Centrali KX-TD816/1232

Aggiornamenti Software Fase 1

Dicembre 1999

AGGIORNAMENTO CENTRALI DI FASE 1**KX-TD816JT / 1232JT**

Fig. 1

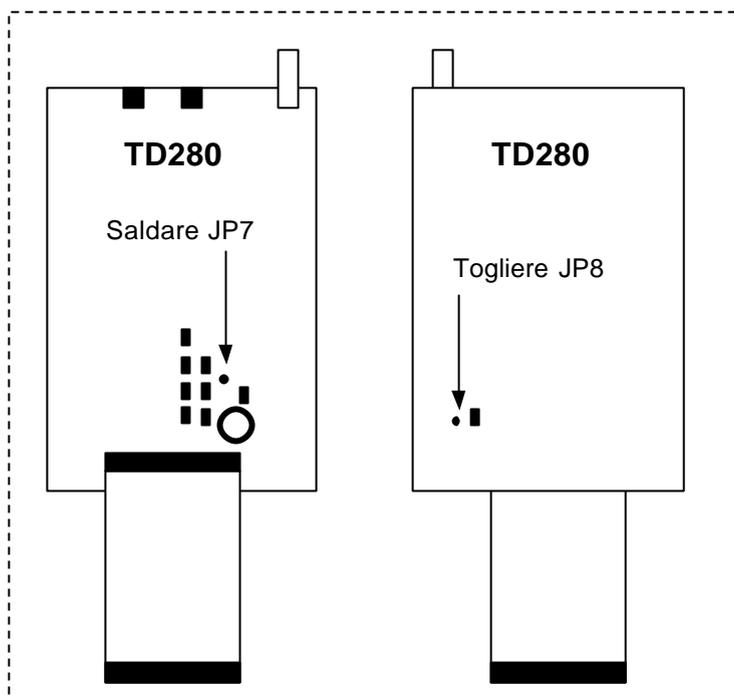
Nel caso in cui fosse già installata una espansione ISDN TD280/286 su centrale Fase 1 sarà assolutamente necessario aggiornare le eproms a bordo con ultima revisione software e modificare la condizione dei ponticelli/saldature JP7- JP8 (vedi Fig 1 - 2)
